483 María Ester Gutierrez Pérez

483.1 Observación

Tema: Descripción del proyecto

Figura 12: Esquema de franja de seguridad de la línea

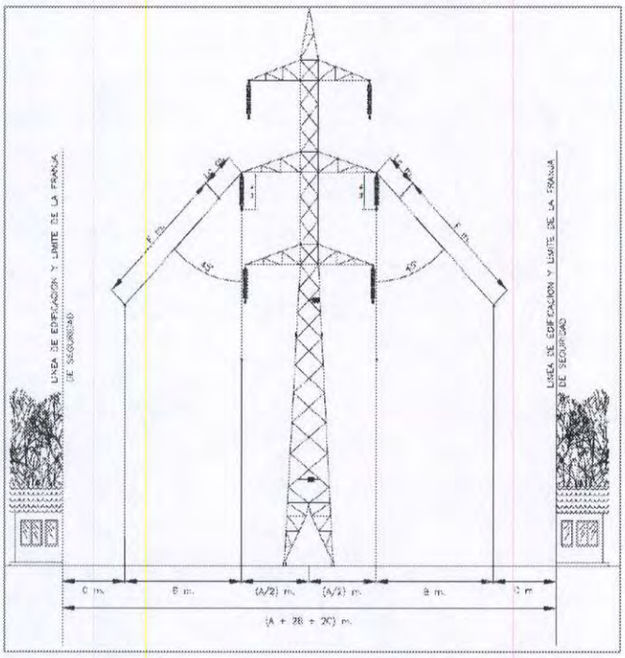
Esta Dirección Ejecutiva considera pertinente la observación toda vez que hace referencia a los aspectos ambientales del proyecto en evaluación. Respecto de lo observado y de acuerdo a los antecedentes del proceso de evaluación, cabe señalar que el proyecto no reviste riesgo para la salud de las personas por exposición a Campos Electromagnéticos.

Por otra parte, el proyecto tiene considerada una faja de seguridad exigida por normativa nacional NSEG 5 E. n. 71, Reglamento de Instalaciones Eléctricas de Corrientes Fuertes, dentro de la cual no se permite viviendas y para la cual, en el borde de ella se han verificado amplios márgenes de seguridad respecto a los límites de exposición recomendados por la normativa internacional. Esto está ilustrado en el siguiente esquema: Figura N°12, esquema de franja de seguridad de la línea (en Adenda, sección 18, N°18.16, pág. 45)

Además, se ha verificado el cumplimiento de límites recomendado de exposición a CEM en el borde de la faja de servidumbre del Proyecto respecto de valores límites sugeridos por ICNIRP, respaldando de esta manera las precauciones tenidas en el diseño por sobre los valores límites recomendados, cómo está indicado en la "Tabla 10, verificación de límites de exposición humana a CEM" (en Adenda, sección 18, N°18.16, pág. 45), mostrada a continuación.

Ilustracion 10: Mapa de Ruido YLDN. Curvas Isofonicas. Tramo Lliulliu - Colliguay: EE + T785 a T807.

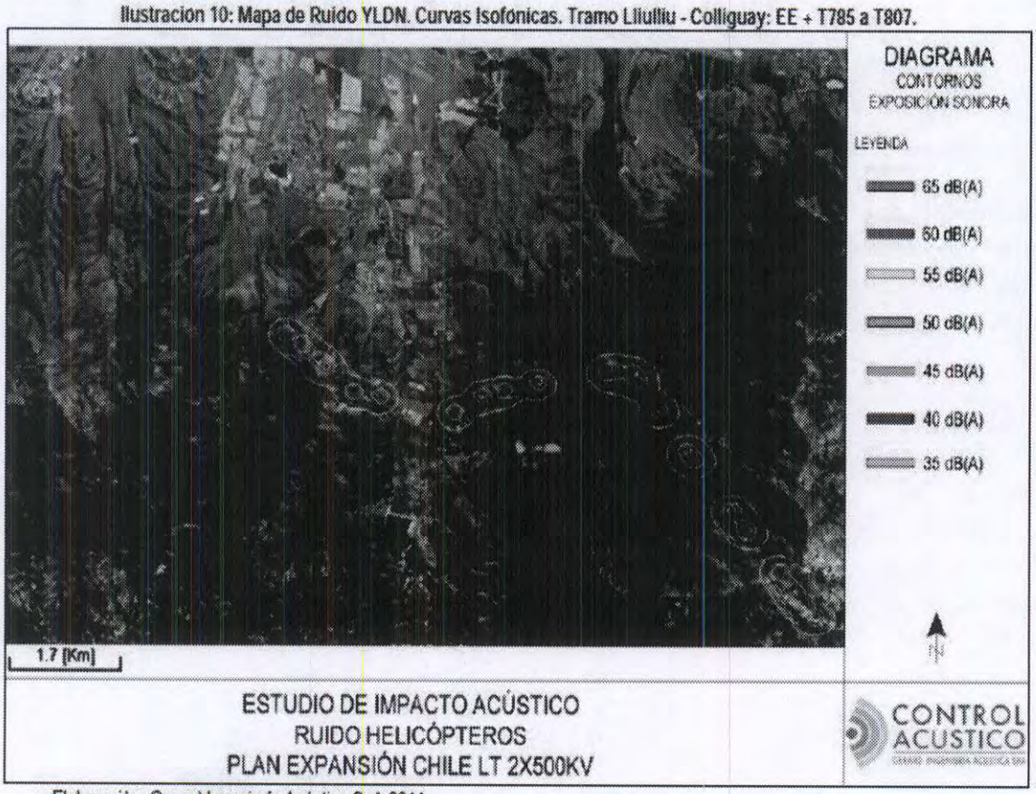
486.4 Observación
Tema: Predicción y evaluación de impactos. Subtema: Localización próxima a población, recursos o áreas protegidas.
El titular debe entregar mayor información sobre el uso de helicópteros para la instalación de las torres T785 a T821 sobre el sector de Lliu Lliu y Fundo las Pataguas, los cuales son mencionado sólo en la Descripción del proyecto, sin aclarar si los helicópteros volarán desde Santiago a Limache con las torres colgando o las tomarán en otro sector, el cual no viene especificado. Sin perjuicio de lo largo del trayecto, no vienen indicadas las rutas de vuelo como tampoco están incorporadas en la definición del área de influencia, en la predicción y evaluación de impactos como tampoco en Capítulo 08 Plan de Prevención de Riesgos, Contingencias y Emergencias, que es lo más grave.

Esta Dirección Ejecutiva considera pertinente la observación toda vez que hace referencia a los aspectos ambientales del proyecto en evaluación. Respecto de lo observado y de acuerdo a los antecedentes del proceso de evaluación, cabe señalar, que los helicópteros que se consideran para apoyar la construcción en sectores de difícil acceso de la comuna, volarán desde los sectores de helipuertos considerados en el proyecto. Los materiales para armar las estructuras serán llevadas por partes hasta los lugares de emplazamiento donde las torres se armarán in situ. Los helicópteros de ninguna manera volarán desde Santiago a la comuna de Limache y a los sectores de Lliu Lliu y Fundo Las Pataguas con las torres colgando. El emplazamiento de helipuertos, rutas de vuelo y tramos del trazado donde se construirá con apoyo de helicóptero, se presentan en el Apéndice PAC 1.010, Helipuertos, Tramos y Rutas de Vuelo, del Anexo PAC 1 del Adenda, a través de un archivo KMZ.

Respecto de la determinación de área de influencia en relación a la utilización de helicópteros, cabe señalar que ésta no se ha definido dado que el impacto del ruido por uso de helicóptero es poco significativo. Esto se evidencia en que de acuerdo a las modelaciones efectuadas, en ningún lugar se supera el YLDN (nivel de ruido día-noche anual) de 65 dB(A) que es el nivel máximo permitido más restrictivo de la FAR 150, Norma Norteamericana de referencia y de uso extensivo para la evaluación de operaciones aeroportuarias en el país. En la siguiente imagen se indica el estudio de ruido realizado para la zona de Lliu Lliu:

Ilustración N°10: Mapa de Ruido YLDN. Curvas Isofónicas. Tramo Lliu Lliu-Colliguay: EE+T785 a T807, en Anexo 14.3A Estudio de Impacto Acústico Ruido Helicópteros de la Adenda Complementaria.
